中 国 船 级 社

# 材料与焊接规范

修 改 通 报

2011年7月1日生效  
Effective from July 1 2011

图3.1.3.5(2) 厚度测量点的位置

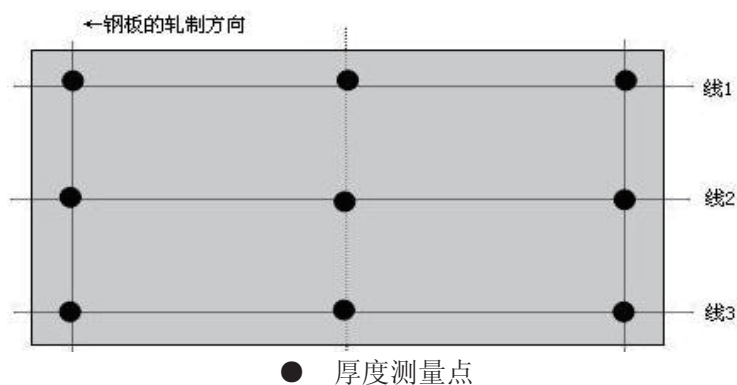
a. 厚度测量应在图3.1.3.5(2)中所示的沿钢材轧制方向的三条纵向线中的任意两条上进行，在所选定的每条线上应至少选取三个位置进行厚度测量。当每条线的测点位置多于三点时，每条线上的测点应数量相等，且位置对应。

b. 当采用自动测量方法时，测点距板边和板端的距离应在10~300mm之间；

c. 当采用手工测量方法时，测点距板边和板端的距离应在10~100mm之间。

图3.12.5.2

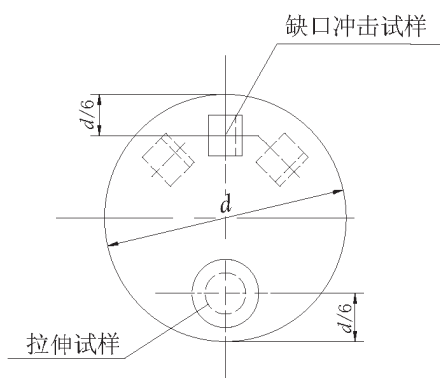
3.12.5.2 在每个试件中应截取1个拉伸试样；除1级锚链钢外，还应从同一试件上切取1组3个夏比V型缺口冲击试样。拉伸和冲击试样的截取位置如图3.12.5.2所示，沿圆钢的纵向截取，且尽可能位于距表面1/6直径处。试样的制备和尺寸应符合本篇第2章的有关规定，其中拉伸试样的横截面积一般应不小于150mm<sup>2</sup>。若截面积不足时，也可采用全截面试样代替。

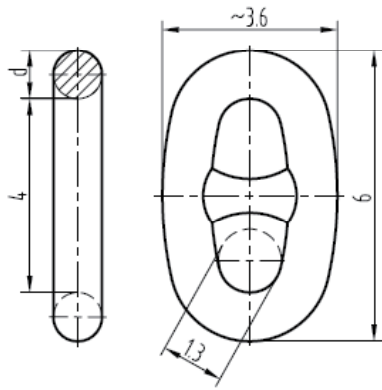
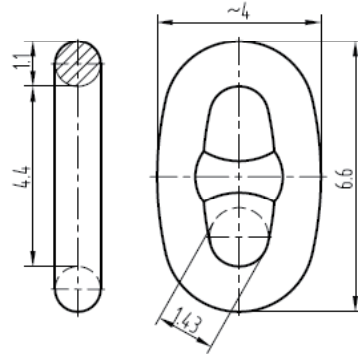
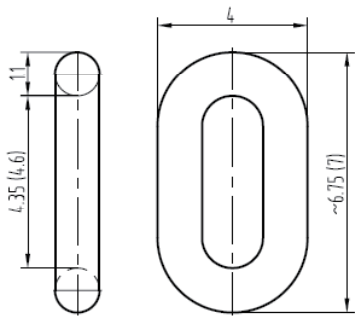
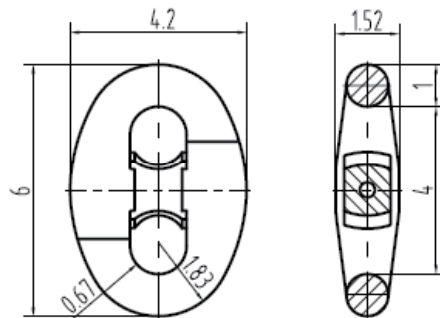
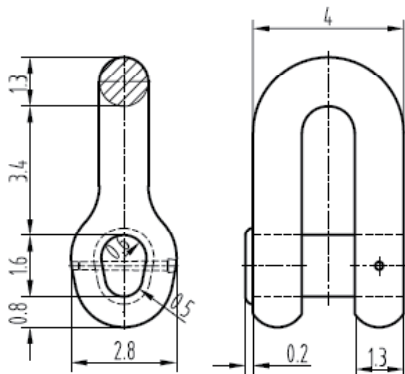
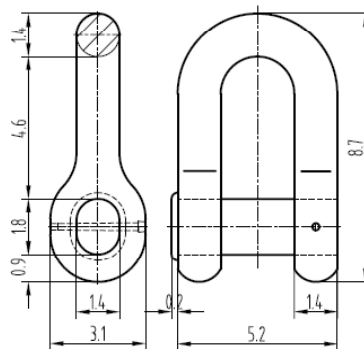
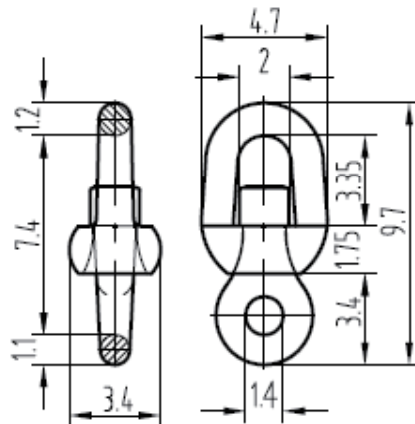
10.2.3.2 锚链及其附件应按公认的标准进行制造，其典型的结构见图10.2.3.2(1)~(7)，图中数字为公称直径 $d$ 的倍数。每节锚链的链环数应为奇数。对不同于上述图中所规定结构和焊接方法生产的附件，应将其尺寸、制造方法及热处理过程的全部图纸及工艺提交CCS认可。

图10.2.5.2(5)

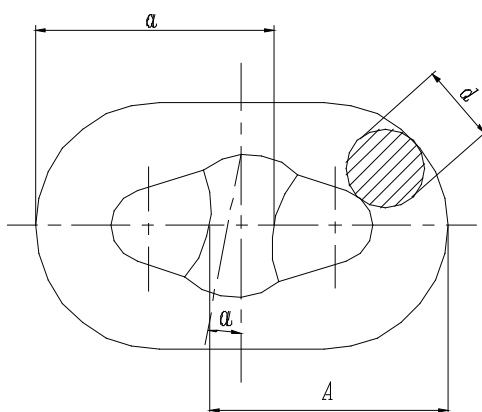
(5) 横档应处于链环的中心位置, 并与链环的两侧保持垂直。若横档具有良好的配合, 且横档两端与链环内侧无间隙(按图10.2.5.2(5)进行测量), 则允许存在不超过下列要求的制造公差:

1) 最大中心偏移 $X$ 为链径的10%,  $X$ 按公式 $X = (A-a)/2$ 计算;

2) 最大偏移角度 $\alpha \leq 4^\circ$ 。

图10.2.9.1

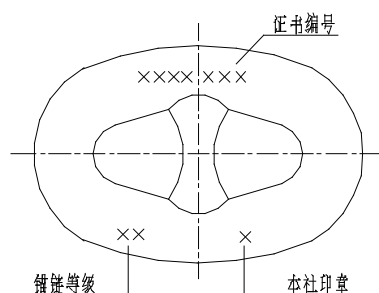
10.2.9.1 经CCS检验合格的锚链和附件，应按图10.2.9.1的要求在每节锚链的两端均打上下述钢印：

- (1) 锚链等级；
- (2) 证书编号；
- (3) CCS的标志。

图10.3.6.6

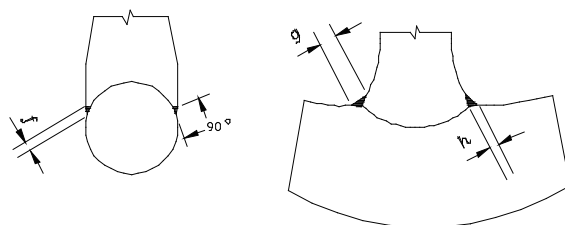
10.3.6.6 角焊缝的尺寸应符合图10.3.6.6的要求。

图中： $f = 0.1d_{-0.01d}^0$ ， $g = 0.2d_{-0.02d}^0$ ， $h = 0.09d_{-0.01d}^0$

图10.3.8.8.(1)

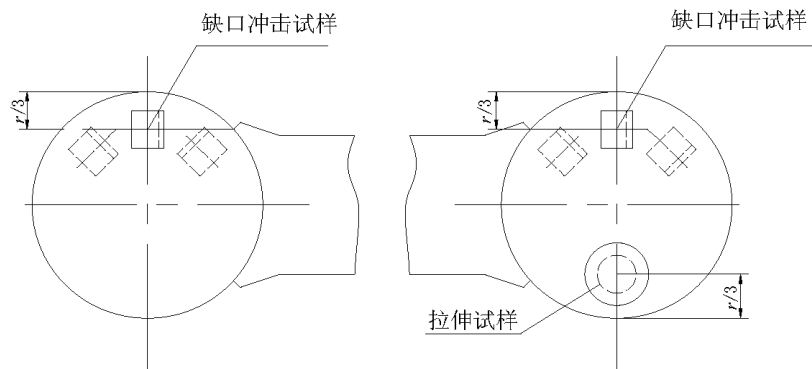
(1) 每次应从链环中切取1个拉伸试样和3组每组3个夏比V型缺口冲击试样进行试验。各试样的取样位置如图10.3.8.8(1)所示，并满足下述规定：

拉伸试样应从闪光焊缝相对的一侧截取；

第一组3个冲击试样取自闪光焊缝处，并使焊缝位于试样中央的缺口上；

第二组3个冲击试样取自与闪光焊缝相对的一侧；

第三组3个冲击试样取自链冠处。
